이그웨어 재 작업 요청사항

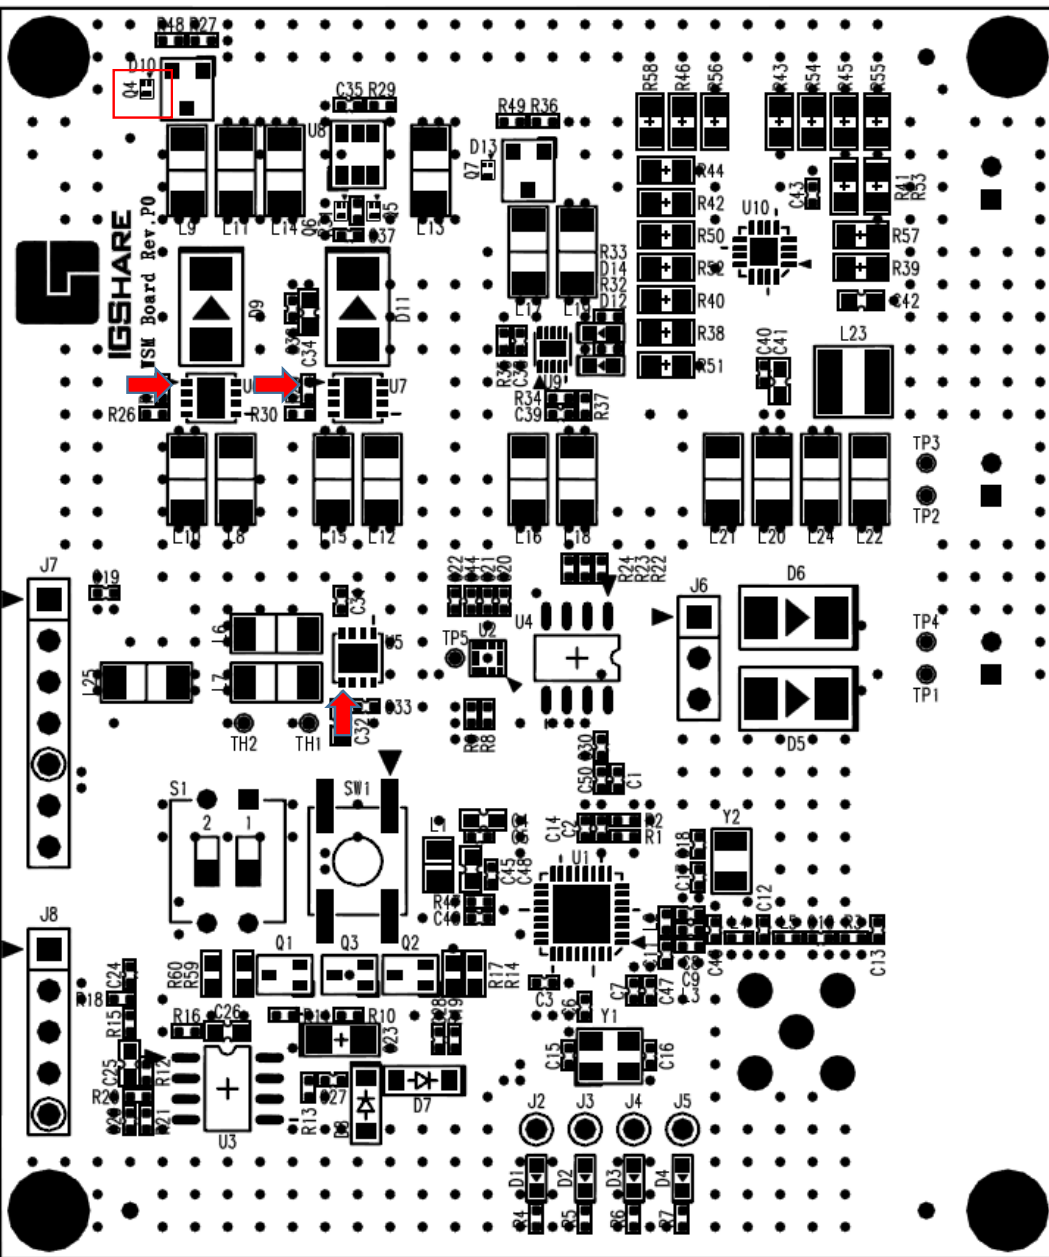
1. 모든 보드 U5, U6, U7 실장
2. 보드 #4번만 Q4 실장
